1. OBJET ET CONTEXTE DE LA DEMANDE D'AUTORISATION « LOI SUR L'EAU » D'UN CENTER PARCS SUR LA COMMUNE DE ROYBON.....	5
1.1. LES PROCEDURES ADMINISTRATIVES RELATIVES AU PROJET	7

La demande d'autorisation au titre de la « loi sur l'eau » est présentée par la **SNC**¹ « **Roybon Cottages** », filiale de « Pierre et Vacances SA ». Le projet, **objet de l'enquête, relatif au « Center Parcs du Domaine de la Forêt de Chambaran »**, vise à la création d'un pôle touristique résidentiel, situé sur la commune de Roybon, en Isère, non loin de la Drôme, au sein du Bois des Avenières. Ce projet s'inscrit plus largement dans une gamme d'offre touristique, dénommée « Center Parcs », portée par le groupe « Pierre et Vacances Center Parcs », et dont il existe déjà quatre implantations en France. D'autres sont en projet ou en construction.

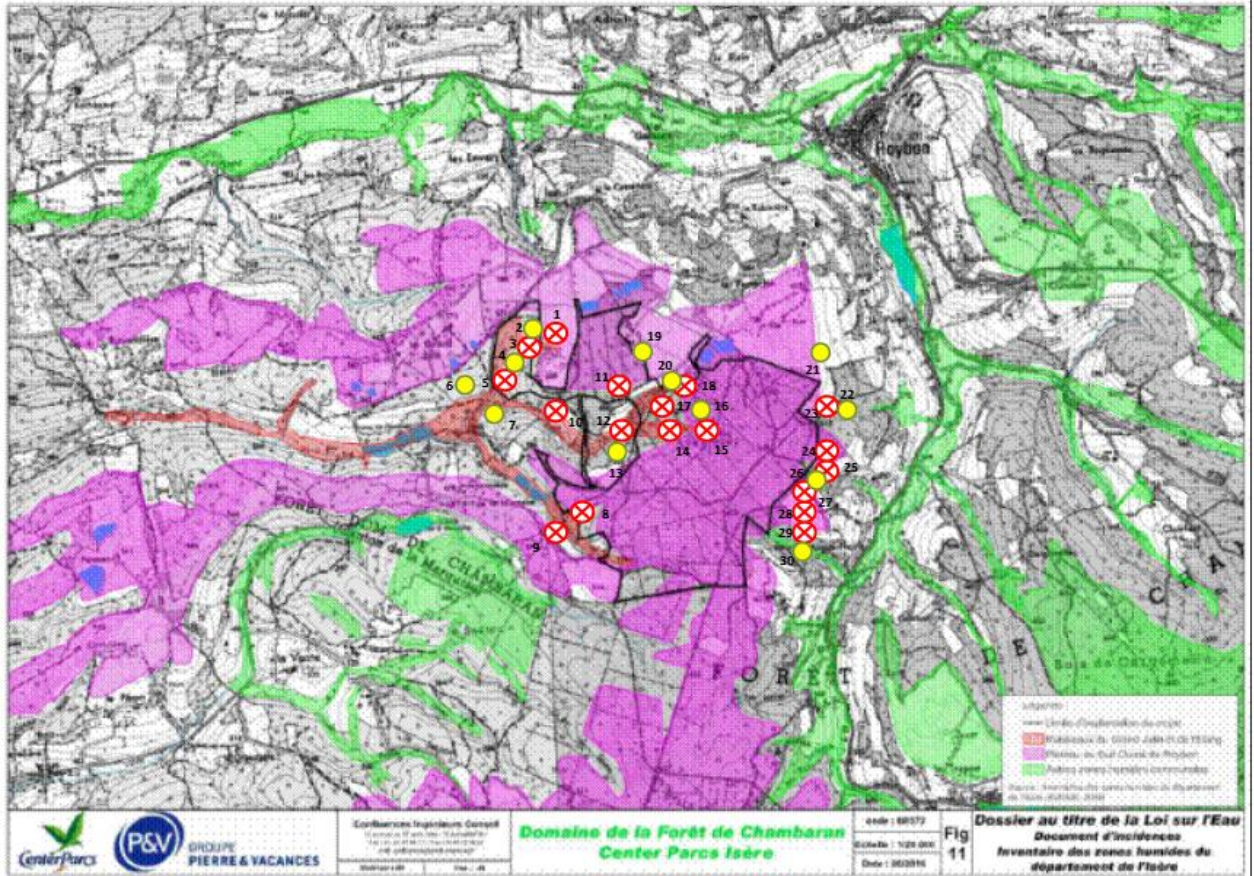
Il en ressort qu'une proportion supérieure à 86 % de zone humide sur le site projeté devrait être retenue, ce qui n'est guère surprenant en soi : voir notamment le volet hydrogéologique et les sondages de CEFTP-SOLEN (annexe 48).

Cela met en cause la fiabilité et la crédibilité de la surface retenue pour la zone humide initiale, et conduit à reconsidérer les surfaces de la zone humide réellement détruite et, plus largement, impactée. Et, partant, les surfaces compensatoires à retenir.

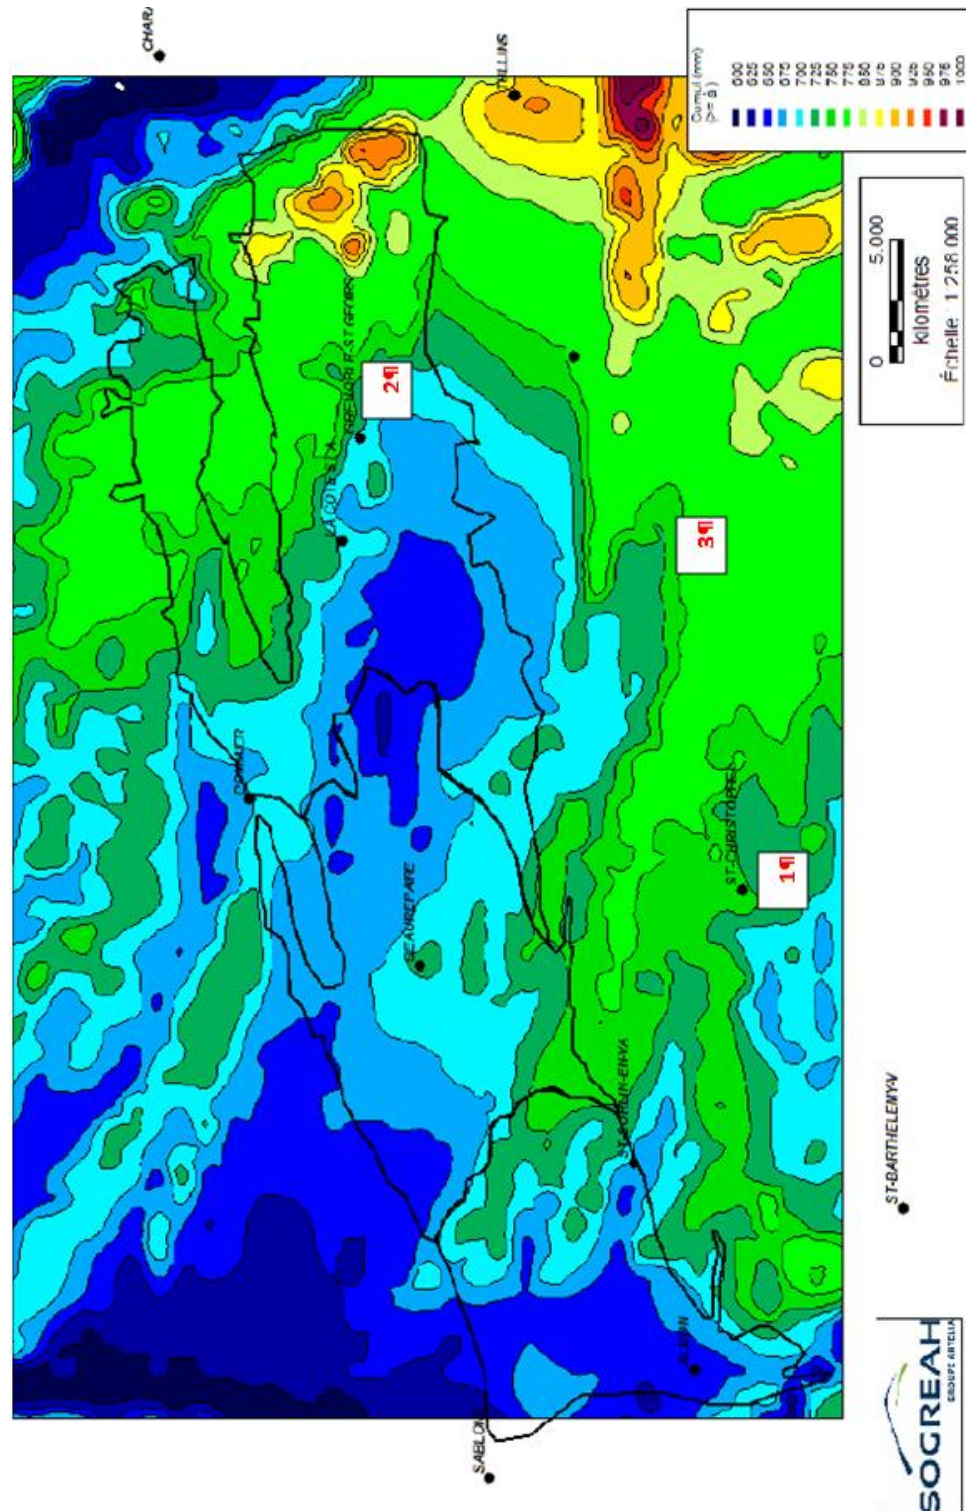
De plus, la carte présentant la répartition spatiale des pluies dans le sous bassin versant **Bièvre-Liers-Valloire**⁵⁹ confirme le fait qu'il y a de plus fortes précipitations dans les parties **vert clair** (St Christophe et Le Laris/Roybon) que dans les parties **bleu clair** (St Etienne de St Geoirs) (annexe 65, p. 3).

- Repères :
- 1 – Saint Christophe et le Laris (position inscrite sur fond de carte).
 - 2 – Saint Etienne de Saint Geoirs (position inscrite sur fond de carte).
 - 3 – entrée Center Parc (position estimée par la commission).

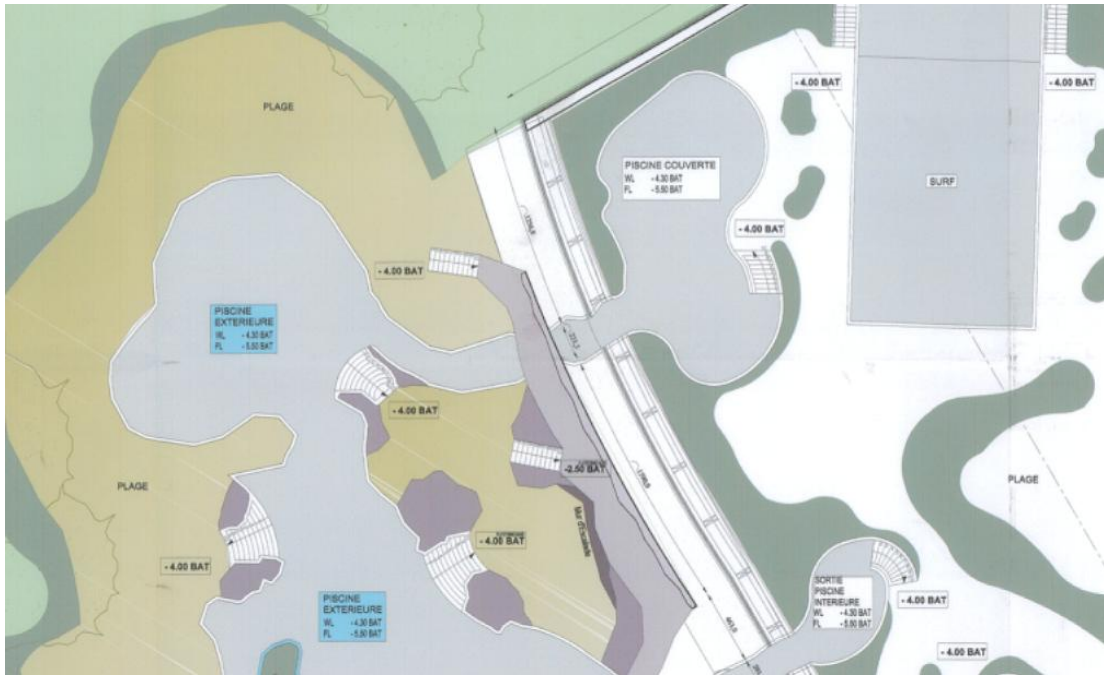
Selon le maître d'ouvrage, **les deux réseaux A et B sont indépendants et sont donc vidangés séparément**. Or, selon le descriptif des mêmes circuits détaillés dans le dossier de demande de permis de construire, auquel se réfère toujours le maître d'ouvrage, **chacun des circuits A et B comporte à la fois des bassins intérieurs et extérieurs (annexe 68, dont un extrait est présenté ci-après)**.

De plus, selon les explications orales du maître d'ouvrage, et selon le descriptif de l'annexe L et le synoptique de l'annexe M du mémoire en réponse, **la nuit, les eaux des bassins extérieurs se retrouvent stockées ensemble dans la même bache** dénommée « *volume de stockage des bassins extérieurs* ». **La commission s'interroge sur la réelle séparation physique des circuits A et B.**

Zones objet de la demande de défrichement (p. 162 du document d'incidences)

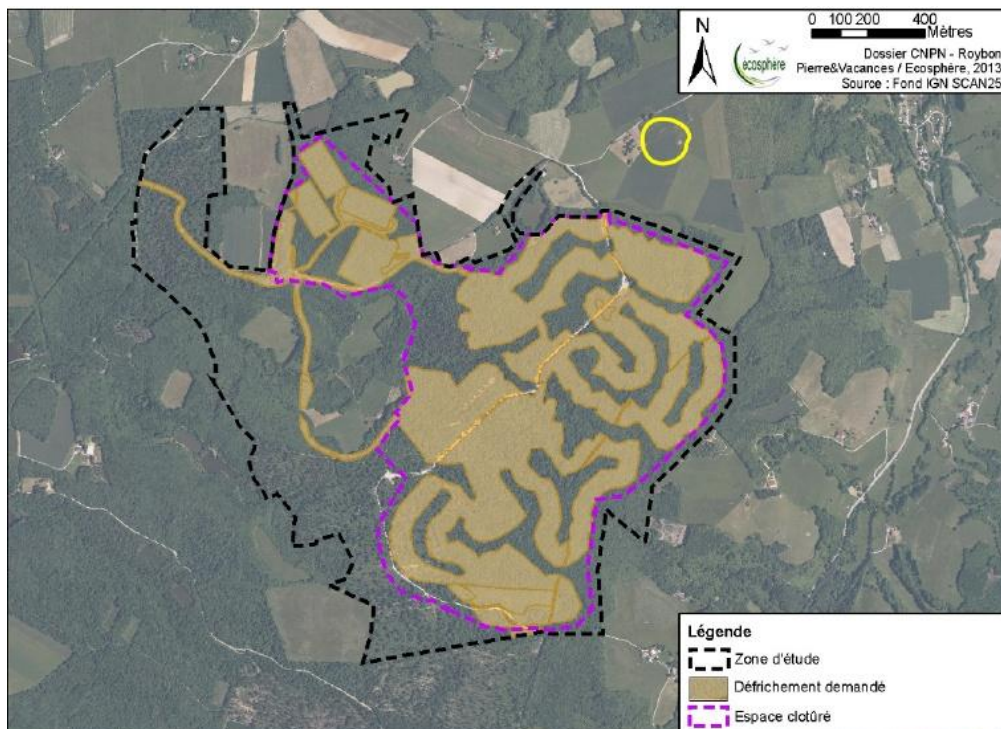
Si l'on tient compte que les **portions interstitielles**, comprises entre toutes les zones défrichées, **verront leur fonctionnalité altérée**, l'impact global du défrichement (dessouchage inclus) sur l'ensemble de la zone humide incluse dans le projet, est bien plus ample. Comme cela est bien représenté dans la carte produite par le maître d'ouvrage dans son mémoire en réponse (p. 60) :

Ceci est d'autant plus préjudiciable à la zone humide qu'il s'agit d'une zone humide forestière comme l'énonce clairement le dossier. **Le défrichement de plus de 91 ha se révèle d'autant plus préjudiciable qu'il portera sur 83 ha de zone humide forestière comme l'énonce le dossier**⁷³. Et ce, d'autant plus, comme le rappelle la notice descriptive, que l'on a affaire à un « *caractère forestier unique de ce site* » (p. 16).
